Dodatok č. 1/2021 k VL 1

DODATOK č. 1 VZOROVÉ LISTY STAVIEB POZEMNÝCH KOMUNIKÁCIÍ VL 1 – VOZOVKY A KRAJNICE

Dodatok č. 1/2021 k VL 1 Vozovky a krajnice

Predmetom dodatku k VL 1 je aktualizácia prehľadu platnej legislatívy, úprava požiadaviek na frakciu materiálu používaného na spevnenie krajnice, úprava požiadaviek na podklad zo separačnej geotextílie pri realizácii nespevnenej krajnice, priame zosúladenie s požiadavkami praxe.

ZAKONČENIE KONŠTRUKČNÝCH VRSTIEV TUHÉ VOZOVKY VL 1 210.02 08-2021

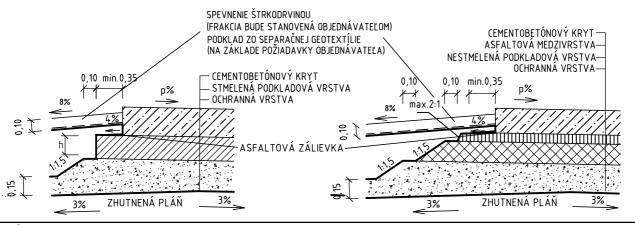
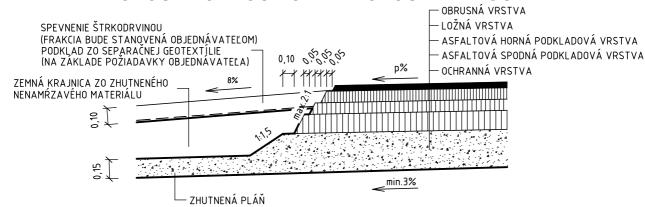
- 6. VRSTVA POD CB KRYTOM SA ROZŠÍRI O MIN 0,35 m PRE POJAZD FINIŠÉRU
- POVRCH NESPEVNENEJ KRAJNICE SA ZREALIZUJE O 30mm NIŽŠIE OPROTI POVRCHU VOZOVKY ABY POČAS
 PREVÁDZKY NEDOŠLO K PREVÝŠENIU NESPEVNENEJ KRAJNICE

- 8. PODKLAD POD SPEVNENÍM NESPEVNENEJ KRAJNICE ZO SEPARAČNEJ GEOTEXTÍLIE SA ZREALIZUJE NA ZÁKLADE POŽIADAVKY OBJEDNÁVATEĽA STAVBY GEOTEXTÍLIA MUSÍ SPĽŇAŤ POŽIADAVKU NA ZABRÁNENJE ZAKORENENIU NÁLETOVÝCH RASTLÍN A MUSÍ BYŤ NAVRHŅŲTÁ V SÚLADE S STN 73 3040

- 9. PRI TDZ IV. VI. JE MOŽNÉ NA SPEVNENIE KRAJNICE POUŽIŤ RECYKLOVANÉ KAMENIVO, KTORÉ MÁ VYPRACOVANÚ SKÚŠKU TYPU (ITT)

ZAKONČENIE KONŠTRUKČNÝCH VRSTIEV NETUHÉ VOZOVKY VL 1 210.01 08-2021

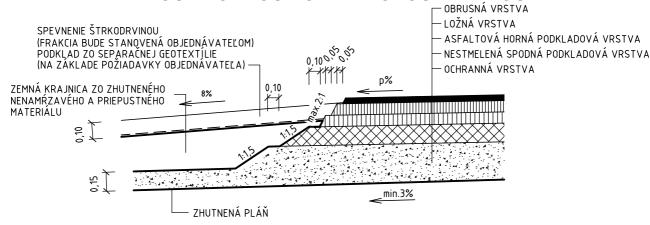
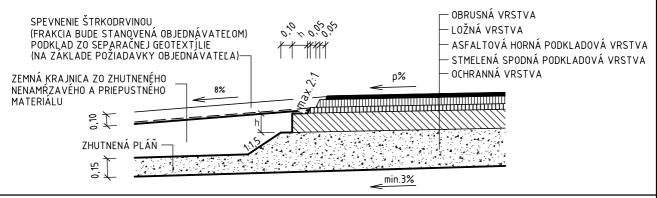
- 6. POVRCH NESPEVNENEJ KRAJNICE SA ZREALIZUJE O 30mm NIŽŠIE OPROTI POVRCHU VOZOVKY ABY POČAS PREVÁDZKY NEDOŠLO K PREVÝŠENIU NESPEVNENEJ KRAJNICE
- PODKLAD POD SPEVNENÍM NESPEVNENEJ KRAJNICE ZO SEPARAČNEJ GEOTEXTÍLIE SA ZREALIZUJE NA ZÁKLADE POŽIADAVKY OBJEDNÁVATEĽA STAVBY
 GEOTEXTÍLIA MUSÍ SPĹŇAŤ POŽIADAVKU NA ZABRÁNENIE ZAKORENENIU NÁLETOVÝCH RASTLÍN A MUSÍ BYŤ NAVRHNUTÁ V SÚLADE S STN 73 3040
 PRI TDZ IV. VI. JE MOŽNÉ NA SPEVNENIE KRAJNICE POUŽIŤ RECYKLOVANÉ KAMENIVO, KTORÉ MÁ VYPRACOVANÚ SKÚŠKU TYPU (ITT)

1 - VOZOVKY A KRAJNICE NETUHÉ VOZOVKY KRAJNICA A ODVODNENIE PLÁNE V NÁSYPE VL 1 211.01 08-2021

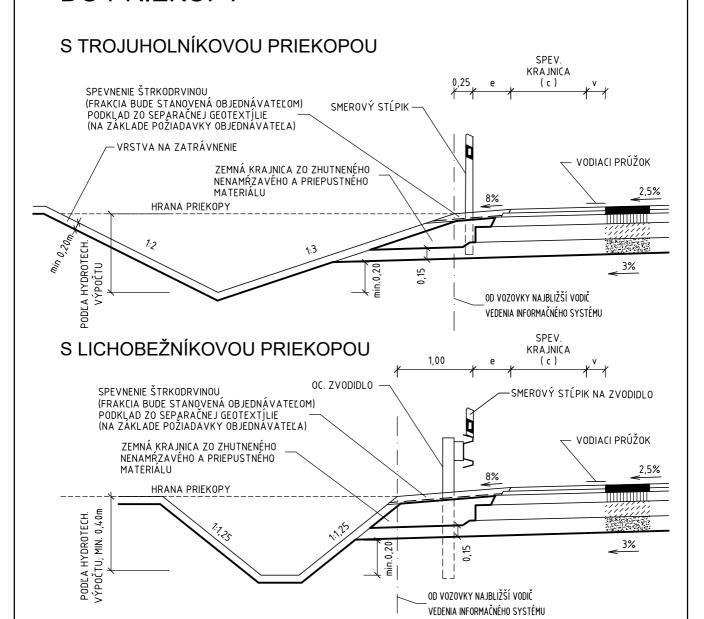
- NESPEVNENÁ KRAJNICA SA MÁ ZHOTOVIŤ O CCA 30 mm NIŽŠIE AKO SPEVNENÁ KRAJNICA ABY POČAS PREVÁDZKY NEDOŠLO K PREVÝŠENIU NESPEVNENEJ KRAJNICE.
- 2. PODKLAD POD SPEVNENÍM NESPEVNENEJ KRAJNICE ZO SEPARAČNEJ GEOTEXTÍLIE SA ZREALIZUJE NA ZÁKLADE POŽIADAVKY OBJEDNÁVATEĽA STAVBY GEOTEXTÍLIA MUSÍ SPĽŇAŤ POŽIADAVKU NA ZABRÁNENIE ZAKORENENIU NÁLETOVÝCH RASTLÍN A MUSÍ BYŤ NAVRHNUTÁ V SÚLADE S STN 73 3040
- 3. PRI TDZ IV. VI. JE MOŽNÉ NA SPEVNENIE KRAJNICE POUŽIŤ RECYKLOVANÉ KAMENIVO, KTORÉ MÁ VYPRACOVANÚ SKÚŠKU TYPU (ITT)

1 - VOZOVKY A KRAJNICE NETUHÉ VOZOVKY KRAJNICA A ODVODNENIE PLÁNE V NÁSYPE VL 1 211.02 08-2021

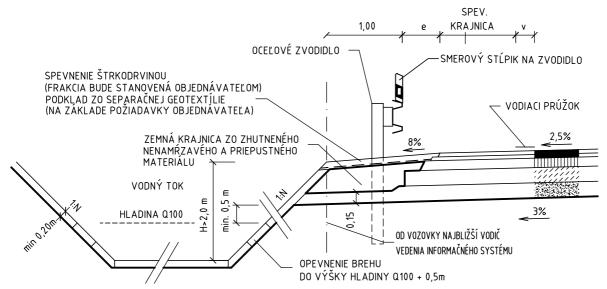
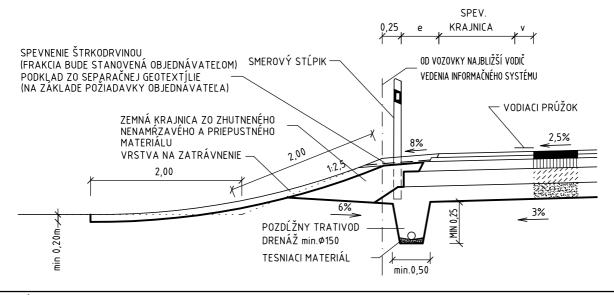
- 1. NESPEVNENÁ KRAJNICA SA MÁ ZHOTOVIŤ O CCA 30 mm NIŽŠIE AKO SPEVNENÁ KRAJNICA ABY POČAS PREVÁDZKY NEDOŠLO K PREVÝŠENIU NESPEVNENEJ KRAJNICE.
- 2. VÝŠKU KORUNY KOMUNIKÁCIE NAD DNOM VOD. TOKU JE NUTNÉ URČIŤ NA ZÁKL. HYDROTECH. VÝPOČTU
- 3. PODKLAD POD SPEVNENÍM NESPEVNENEJ KRAJNICE ZO SEPARAČNEJ GEOTEXTÍLIE SA ZREALIZUJE NA ZÁKLADE POŽIADAVKY OBJEDNÁVATEĽA STAVBY GEOTEXTÍLIA MUSÍ SPĽŇAŤ POŽIADAVKU NA ZABRÁNENIE ZAKORENENIU NÁLETOVÝCH RASTLÍN A MUSÍ BYŤ NAVRHNUTÁ V SÚLADE S STN 73 3040
- 4. PRI TDZ IV. VI. JE MOŽNÉ NA SPEVNENIE KRAJNICE POUŽIŤ RECYKLOVANÉ KAMENIVO, KTORÉ MÁ VYPRACOVANÚ SKÚŠKU TYPU (ITT)

1 - VOZOVKY A KRAJNICE NETUHÉ VOZOVKY KRAJNICA NA ZEMNOM TELESE V NÁSYPE VL 1 211.03 08-2021

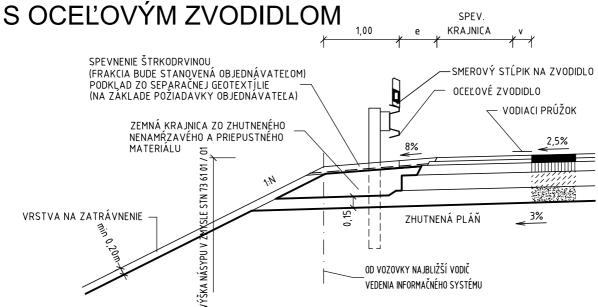
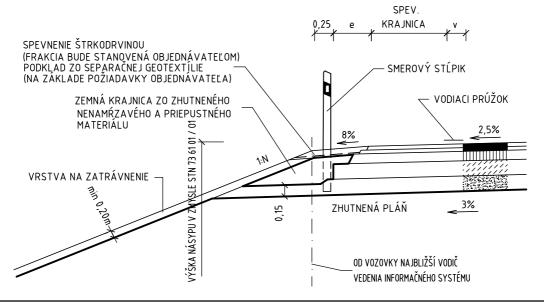
- 1. NESPEVNENÁ KRAJNICA SA MÁ ZHOTOVIŤ O CCA 30 mm NIŽŠIE AKO SPEVNENÁ KRAJNICA ABY POČAS PREVÁDZKY NEDOŠLO K PREVÝŠENIU NESPEVNENEJ KRAJNICE.
- 2. V OBLÚKU SO SKLONOM VOZOVKY > 3% PLÁŇ SLEDUJE TENTO SKLON
- 3. PODKLAD POD SPEVNENÍM NESPEVNENEJ KRAJNICE ZO SEPARAČNEJ GEOTEXTÍLIE SA ZREALIZUJE NA ZÁKLADE POŽIADAVKY OBJEDNÁVATEĽA STAVBY GEOTEXTÍLIA MUSÍ SPĹŇAŤ POŽIADAVKU NA ZABRÁNENIE ZAKORENENIU NÁLETOVÝCH RASTLÍN A MUSÍ BYŤ NAVRHNUTÁ V SÚLADE S STN 73 3040
- 4. PRI TDZ IV. VI. JE MOŽNÉ NA SPEVNENIE KRAJNICE POUŽIŤ RECYKLOVANÉ KAMENIVO, KTORÉ MÁ VYPRACOVANÚ SKÚŠKU TYPU (ITT)

VL 1 211.04 08-2021

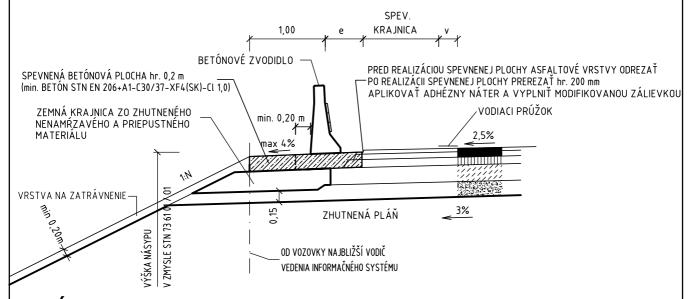
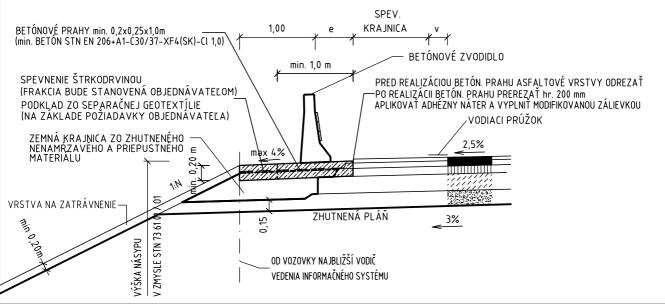
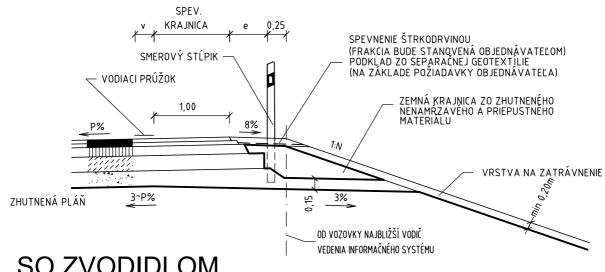
- 4. PODKLAD POD SPEVNENÍM NESPEVNENEJ KRAJNICE ZO SEPARAČNEJ GEOTEXTÍLIE SA ZREALIZUJE NA ZÁKLADE POŽIADAVKY OBJEDNÁVATEĽA STAVBY GEOTEXTÍLIA MUSÍ SPĹŇAŤ POŽIADAVKU NA ZABRÁNENIE ZAKORENENIU NÁLETOVÝCH RASTLÍN A MUSÍ BYŤ NAVRHNUTÁ V SÚLADE S STN 73 3040

- 5. POD SÚVISLÚ SPEVNENÚ PLOCHU SA SEPARAČNÁ GEOTEXTÍLIA NEREALIZUJE
- 6. V MIESTE OSADENIA BETÓNOVÝCH PRAHOV SA SEPARAČNÁ GEOTEXTÍLIA VYSTRIHNE
- 7. BETÓNOVÉ PRAHY ROZMEROV min. 0,20x0,25x1,0m SA ZREALIZUJÚ min. 2 ks POD JEDEN DIELEC ZVODIDLA

- 12. PRI TDZ IV. VI. JE MOŽNÉ NA SPEVNENIE KRAJNICE POUŽIŤ RECYKLOVANÉ KAMENIVO, KTORÉ MÁ VYPRACOVANÚ SKÚŠKU TYPU (ITT)

1 - VOZOVKY A KRAJNICE TUHÉ VOZOVKY KRAJNICA NA ZEMNOM TELESE V NÁSYPE VL 1 212.01 08-2021

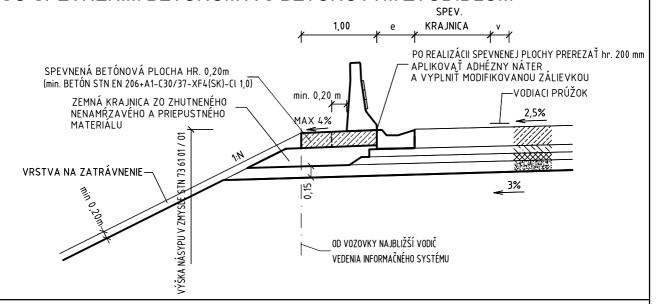
- KOMUNIKÁCIA JE V PRIAMEJ, ALEBO V OBLÚKU S JEDNOSTRANNÝM SKLONOM VOZOVKY DO 3 %
- 2. NESPEVNENÁ KRAJNICA SA MÁ ZHOTOVIŤ O CCA 30 mm NIŽŠIE AKO SPEVNENÁ KRAJNICA ABY POČAS PREVÁDZKY NEDOŠLO K PREVÝŠENIU NESPEVNENEJ KRAJNICE.
- 3. PODKLAD POD SPEVNENÍM NESPEVNENEJ KRAJNICE ZO SEPARAČNEJ GEOTEXTÍLIE SA ZREALIZUJE NA ZÁKLADE POŽIADAVKY OBJEDNÁVATEĽA STAVBY
 GEOTEXTÍLIA MUSÍ SPĹŇAŤ POŽIADAVKU NA ZABRÁNENIE ZAKORENENIU NÁLETOVÝCH RASTLÍN A MUSÍ BYŤ NAVRHNUTÁ V SÚLADE S STN 73 3040
- 4. HRANA ŽĽABU SA MÁ ZHOTOVIŤ O 10 mm NIŽŠIE AKO PRIĽAHLÁ VOZOVKA
- 5. PRI TDZ IV. VI. JE MOŽNÉ NA SPEVNENIE KRAJNICE POUŽIŤ RECYKLOVANÉ KAMENIVO, KTORÉ MÁ VYPRACOVANÚ SKÚŠKU TYPU (ITT)

KOMUNIKÁCIE S PROTIHLUKOVOU STENOU KRAJNICA NA ZEMNOM TELESE V NÁSYPE VL 1 213.01 08-2021

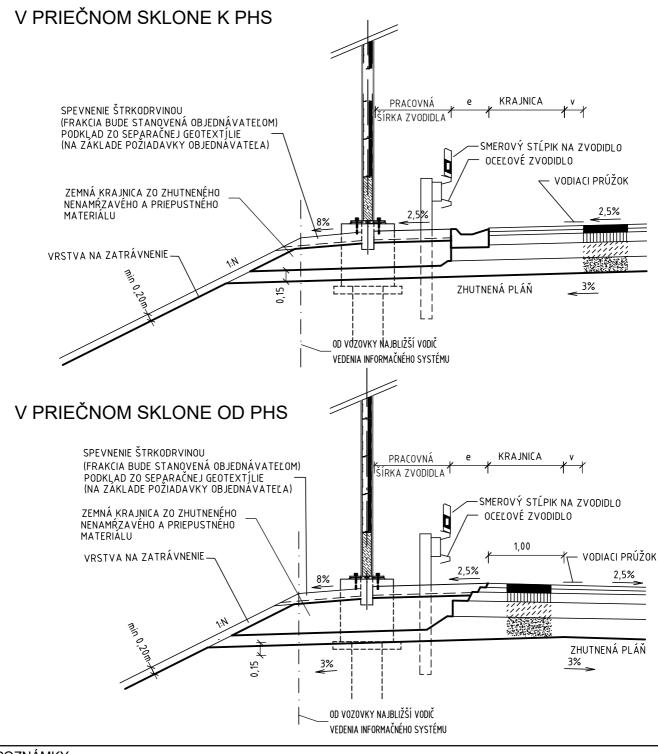
- NESPEVNENÁ KRAJNICA SA ZREALIZUJE O 30mm NIŽŠIE AKO SPEVNENÁ KRAJNICA ABY POČAS PREVÁDZKY NEDOŠLO K PREVÝŠENIU NESPEVNENEJ KRAJNICE.
- 2. PODKLAD POD SPEVNENÍM NESPEVNENEJ KRAJNICE ZO SEPARAČNEJ GEOTEXTÍLIE SA ZREALIZUJE NA ZÁKLADE POŽIADAVKY OBJEDNÁVATEĽA STAVBY GEOTEXTÍLIA MUSÍ SPĽŇAŤ POŽIADAVKU NA ZABRÁNENIE ZAKORENENIU NÁLETOVÝCH RASTLÍN A MUSÍ BYŤ NAVRHNUTÁ V SÚLADE S STN 73 3040
- 3. PROTIHLUKOVÁ STENA MUSÍ MAŤ MAŤ PARAPETNÝ PANEL ZAPUSTENÝ DO NESPEVNENEJ KRAJNICE MIN. 200mm
- 4. HRANA ŽĽABU SA MÁ ZHOTOVIŤ O 10 mm NIŽŠIE AKO PRIĽAHLÁ VOZOVKA
- 5. PRI TDZ IV. VI. JE MOŽNÉ NA SPEVNENIE KRAJNICE POUŽIŤ RECYKLOVANÉ KAMENIVO, KTORÉ MÁ VYPRACOVANÚ SKÚŠKU TYPU (ITT)

KOMUNIKÁCIE S PROTIHLUKOVOU STENOU KRAJNICA NA ZEMNOM TELESE V NÁSYPE VL 1 213.02 08-2021

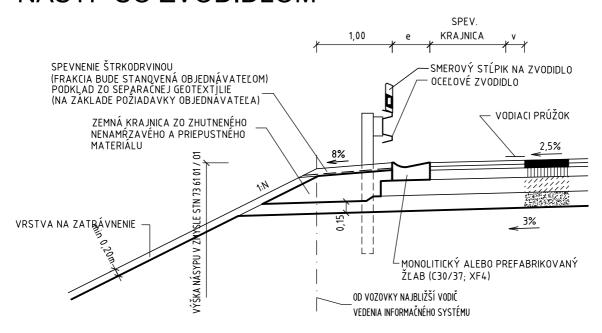
- NESPEVNENÁ KRAJNICA SA ZREALIZUJE O CCA 30mm NIŽŠIE AKO SPEVNENÁ KRAJNICA ABY POČAS PREVÁDZKY NEDOŠLO K PREVÝŠENIU NESPEVNENEJ KRAJNICE.
- PODKLAD POD SPEVNENÍM NESPEVNENEJ KRAJNICE ZO SEPARAČNEJ GEOTEXTÍLIE SA ZREALIZUJE NA ZÁKLADE POŽIADAVKY OBJEDNÁVATEĽA STAVBY GEOTEXTÍLIA MUSÍ SPĽŇAŤ POŽIADAVKU NA ZABRÁNENIE ZAKORENENIU NÁLETOVÝCH RASTLÍN A MUSÍ BYŤ NAVRHNUTÁ V SÚLADE S STN 73 3040
- 3. BETÓNOVÉ PRAHY ROZMEROV min. 0,20x0,25x1,0m SA ZREALIZUJÚ min. 2 ks POD JEDEN DIELEC ZVODIDLA
- 4. BETÓNOVÉ PRAHY MÔŽU BYŤ AJ PREFABRIKOVANÉ
- 5. PROTIHLUKOVÁ STENA MUSÍ MAŤ MAŤ PARAPETNÝ PANEL ZAPUSTENÝ DO NESPEVNENEJ KRAJNICE MIN. 200mm
- 6. HRANA ŽĽABU A SÚVISLÁ SPEVNENÁ PLOCHA SA MÁ ZHOTOVIŤ O 10 mm NIŽŠIE AKO PRIĽAHLÁ VOZOVKA
- 7. PRI TDZ IV. VI. JE MOŽNÉ NA SPEVNENIE KRAJNICE POUŽIŤ RECYKLOVANÉ KAMENIVO, KTORÉ MÁ VYPRACOVANÚ SKÚŠKU TYPU (ITT)

KOMUNIKÁCIE S RIGOLMI KRAJNICA NA ZEMNOM TELESE V NÁSYPE VL 1 220.01 08-2021

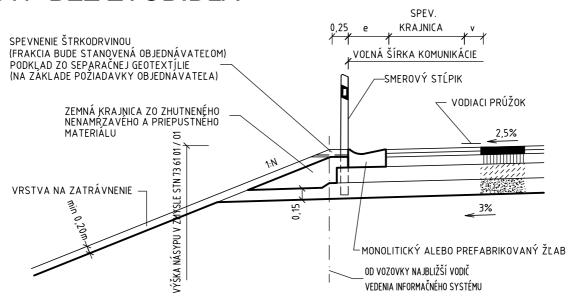
- 1. TVARY MONOLITICKÝCH BETÓNOVÝCH RIGOLOV SÚ OBSIAHNUTÉ VO VL 2.2 ODVODNENIE
- 2. V PRÍPADE ŠIRŠIEHO RIGOLU SA ÚMERNE ZVÄČŠÍ VOĽNÁ ŠÍRKA KOMUNIKÁCIE
- 3. ŠKÁRA MEDZI ŽĽABOM A VOZOVKOU SA PREREŽE, APLIKUJE SA ADHÉZNY NÁTER A VYPLNÍ SA MODIFIKOVANOU ZÁLIEVKOU
- 4. HRANA ŽĽABU SA MÁ ZHOTOVIŤ O 10 mm NIŽŠIE AKO PRIĽAHLÁ VOZOVKA
- 5. NESPEVNENÁ KRAJNICA SA MÁ ZHOTOVIŤ O CCA 30 mm NIŽŠIE AKO SPEVNENÁ KRAJNICA ABY POČAS PREVÁDZKY NEDOŠLO K PREVÝŠENIU NESPEVNENEJ KRAJNICE.
- 6. PODKLAD POD SPEVNENÍM NESPEVNENEJ KRAJNICE ZO SEPARAČNEJ GEOTEXTÍLIE SA ZREALIZUJE NA ZÁKLADE POŽIADAVKY OBJEDNÁVATEĽA STAVBY GEOTEXTÍLIA MUSÍ SPĽŇAŤ POŽIADAVKU NA ZABRÁNENIE ZAKORENENIU NÁLETOVÝCH RASTLÍN A MUSÍ BYŤ NAVRHNUTÁ V SÚLADE S STN 73 3040
- 7. PRI TDZ IV. VI. JE MOŽNÉ NA SPEVNENIE KRAJNICE POUŽIŤ RECYKLOVANÉ KAMENIVO, KTORÉ MÁ VYPRACOVANÚ SKÚŠKU TYPU (ITT)

1 - VOZOVKY A KRAJNICE NETUHÉ VOZOVKY KRAJNICA A ODVODNENIE PLÁNE V ZÁREZE VL 1 311.01 08-2021

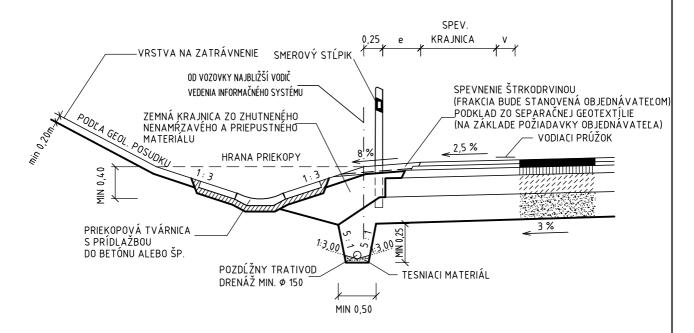
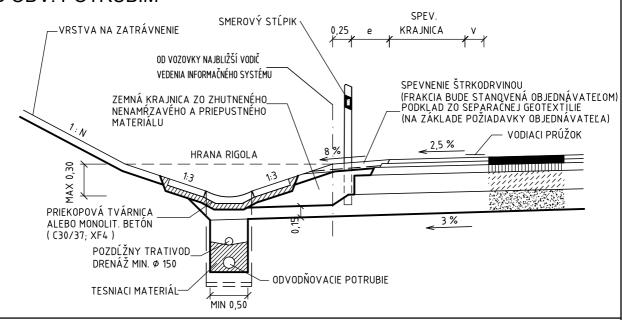
- 1. KOMUNIKÁCIA JE V PRIAMEJ ALEBO V OBLÚKU S JEDNOSTRANNÝM SKLONOM VOZOVKY DO 3%
- 2. ROZMIESTNENIE VPUSTOV A PRIEMERY POTRUBIA BUDÚ URČENÉ HYDROTECHNICKÝM VÝPOČTOM
- 3. TVARY MONOLITICKÝCH BETÓNOVÝCH RIGOLOV SÚ OBSIAHNUTÉ VO VL 2.2 ODVODNENIE
- 4. NESPEVNENÁ KRAJNICA SA MÁ ZHOTOVIŤ O CCA 30 mm NIŽŠIE AKO SPEVNENÁ KRAJNICA ABY POČAS PREVÁDZKY NEDOŠLO K PREVÝŠENIU NESPEVNENEJ KRAJNICE.
- 5. HĹBKA PRIEKOPY JE¸MIN. 0,4 m , POKIAĽ HYDROTECHNĮCKÝ PRIESKUM NESTANOVÍ VIAC.
- 6. PODKLAD POD SPEVNENÍM NESPEVNENEJ KRAJNICE. ZO SEPARAČNEJ GEOTEXTÍLIE SA ZREALIZUJE NA ZÁKLADE POŽIADAVKY OBJEDNÁVATEĽA STAVBY GEOTEXTÍLIA MUSÍ SPĹŇAŤ POŽIADAVKU NA ZABRÁNENIE ZAKORENENIU NÁLETOVÝCH RASTLÍN A MUSÍ BYŤ NAVRHNUTÁ V SÚLADE S STN 73 3040
- 7. PRI TDZ IV. VI. JE MOŽNÉ NA SPEVNENIE KRAJNICE POUŽIŤ RECYKLOVANÉ KAMENIVO, KTORÉ MÁ VYPRACOVANÚ SKÚŠKU TYPU (ITT)

1 - VOZOVKY A KRAJNICE TUHÉ VOZOVKY KRAJNICA A ODVODNENIE PLÁNE V ZÁREZE VL 1 312.01 08-2021

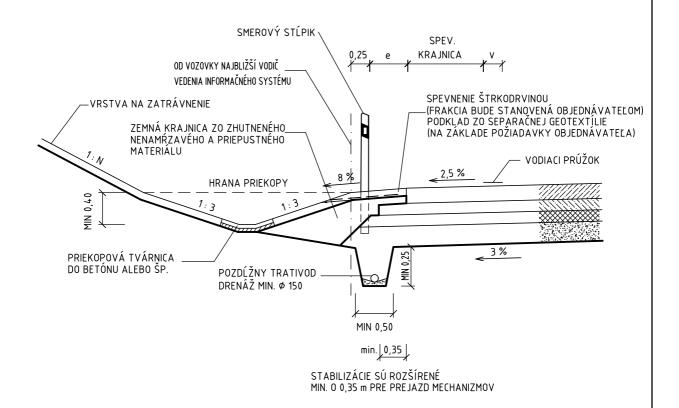
- 1. KOMUNIKÁCIA JE V PRIAMEJ ALEBO V OBLÚKU S JEDNOSTRANNÝM SKLONOM VOZOVKY DO 3%
- NESPEVNENÁ KRAJNICA SA MÁ ZHOTOVIŤ O CCA 30 mm NIŽŠIE AKO SPEVNENÁ KRAJNICA, ABY POČAS PREVÁDZKY NEDOŠLO K PREVÝŠENIU NESPEVNENEJ KRAJNICE.
- 3. PODKLAD POD SPEVNENÍM NESPEVNENEJ KRAJNICE. ZO SEPARAČNEJ GEOTEXTÍLIE SA ZREALIZUJE NA ZÁKLADE POŽIADAVKY OBJEDNÁVATELA STAVBY GEOTEXTÍLIA MUSÍ SPLŇAŤ POŽIADAVKU NA ZABRÁNENJE ZAKORENENIU NÁLETOVÝCH RASTLÍN A MUSÍ BYŤ NAVRHNUTÁ V SÚLADE S STN 73 3040

. PRI TDZ IV. – VI. JE MOŽNÉ NA SPEVNENIE KRAJNICE POUŽIŤ RECYKLOVANÉ KAMENIVO, KTORÉ MÁ VYPRACOVANÚ SKÚŠKU TYPU (ITT)

VL 1 410.02 08-2021

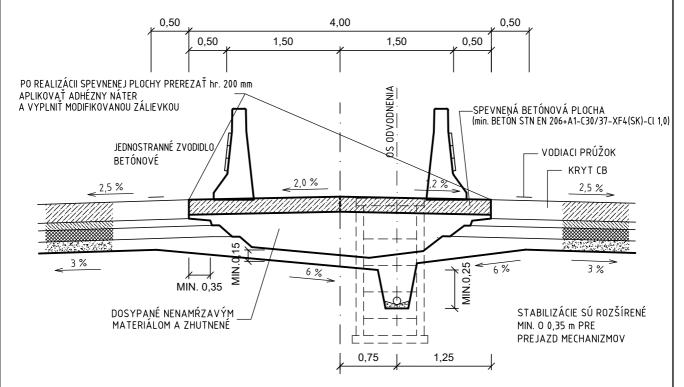
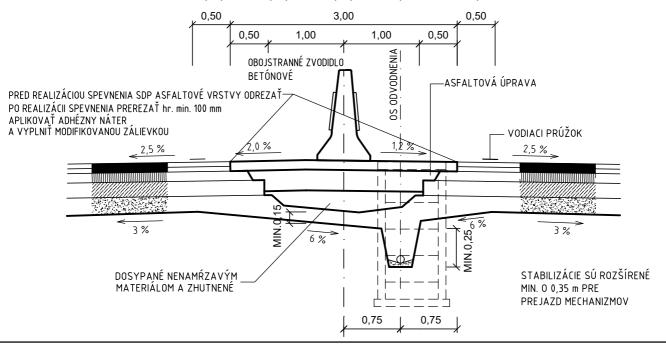
- 1. OSADZOVANIE BETÓNOVÝCH ZVODIDIEL SA NAVRHNE PODĽA TECHNICKÉHO PREDPISU
- 2. USPORIADANIE STREDNÉHO PÁSU PLATÍ ANALOGICKY I PRE NETUHÉ VOZOVKY
- 3. ŠPÁRA MEDZI SPEVNENÍM SDP A VOZOVKOU SA PREREŽE, APLIKUJE SA ADHÉZNY NÁTER A VYPLNÍ SA MODIFIKOVANOU ZÁLIEVKOU
- 4. KONTROLNÁ ŠACHTA DRENÁŽE MUSÍ BYŤ V SDP OSADENÁ TAK, ABY NEBOLA POD ZVODIDLOM A BOL DO NEJ UMOŽNENÝ PRÍSTUP POKLOP MUSÍ BYŤ KOMPOZITNÝ NOSNOSŤ MIN. D400
